#### Forum mondial de l'harmonisation des Règlements concernant les véhicules

**Accord de 1958 – Examen de projets d'amendements à  
des Règlements existants proposés par le GRSP**

### **Proposition de série 03 d'amendements au Règlement n° 80 (Résistance des sièges et de leurs ancrages)**

#### **Communication du Groupe de travail de la sécurité passive\***

Figure 1  
Positionnement des sièges faisant face vers le côté

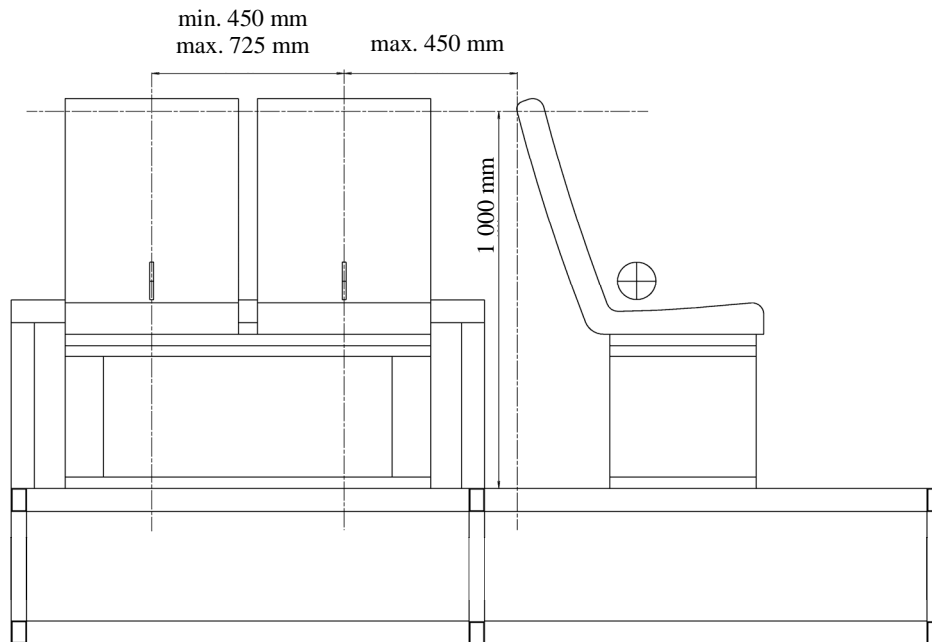
1. La distance entre le siège faisant face vers le côté situé le plus à l'avant et la partie du véhicule se trouvant à l'avant de ce siège ne doit pas être supérieure à 450 mm. Toutes les mesures doivent être prises à 1 000 mm au-dessus de la zone de contact des pieds de ce même siège (voir la figure 1).

Figure 2  
Positionnement de la partie du véhicule qui se trouve en avant du siège faisant face vers le côté situé le plus en avant

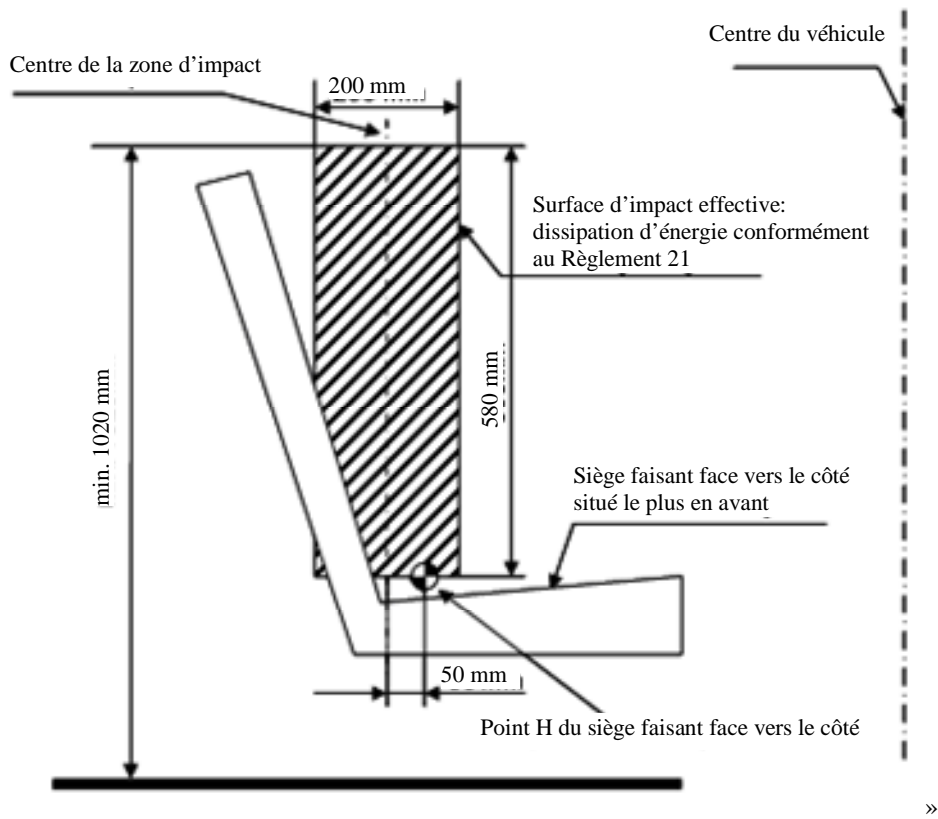
2. La partie du véhicule (séparation, cloison ou dossier d'un siège faisant face vers l'avant, par exemple) qui se trouve en avant du siège faisant face vers le côté situé le plus en avant doit satisfaire aux critères ci-après, pour les besoins de la sécurité de l'occupant de ce siège (voir la figure 2):

- 2.1 La hauteur de cette partie, mesurée à partir de la zone de contact des pieds du siège faisant face vers le côté situé le plus en avant, ne doit pas être inférieure à 1 020 mm; et

- 2.2 La surface d'impact effective de la partie doit avoir une largeur de 200 mm et une hauteur de 580 mm. Elle doit être placée de telle sorte que son axe vertical se trouve à 50 mm en arrière du point H du siège faisant face vers le côté situé le plus en avant; et

- 2.3 La surface correspondante de la partie en place projetée sur un plan vertical passant par le point H ci-dessus doit couvrir au moins 95 % de la surface d'impact effective. La partie du véhicule considérée doit être conforme aux prescriptions de l'appendice 6 relatives à la dissipation d'énergie.

- 2.3.1 S'il existe un espace dans la surface correspondante (il s'agit généralement d'un espace vide entre deux sièges faisant face vers l'avant), sa largeur doit être déterminée au moyen d'une sphère de 165 mm de diamètre. Celle-ci doit être placée sur l'espace à l'endroit le plus large, sachant qu'aucune charge n'y est appliquée. La distance entre les deux points de contact de la sphère doit être inférieure à 60 mm;

«1. Exemple de marque d'homologation d'un siège

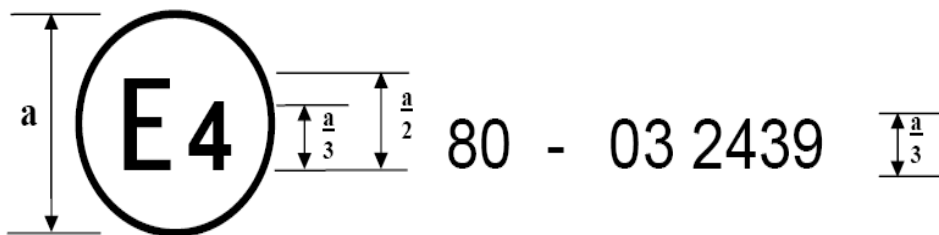
Annexe 3, paragraphes 1 et 2, modifier comme suit:

La marque d'homologation ci-dessus, apposée sur un siège, indique que ce type de siège a été homologué aux Pays-Bas (E4) sous le numéro 032439, en ce qui concerne la résistance des sièges, l'essai effectué étant celui prévu au paragraphe 2 de l'annexe 4 du Règlement. Le numéro d'homologation indique que l'homologation a été accordée conformément aux prescriptions du Règlement n° 80 tel qu'il est modifié par la série 03 d'amendements.

## 2. Exemple de marque d'homologation d'un type de véhicule

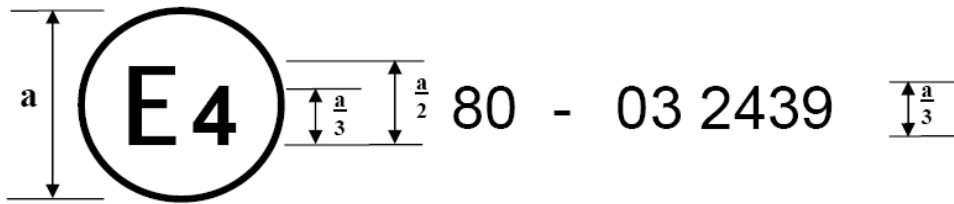
La marque d'homologation ci-dessus, apposée sur un véhicule, indique que ce type de véhicule a été homologué aux Pays-Bas (E4) sous le numéro 032439, en ce qui concerne la résistance des ancrages sur le véhicule. Le numéro d'homologation indique que l'homologation a été accordée conformément aux prescriptions du Règlement n° 80 tel qu'il est modifié par la série 03 d'amendements.».
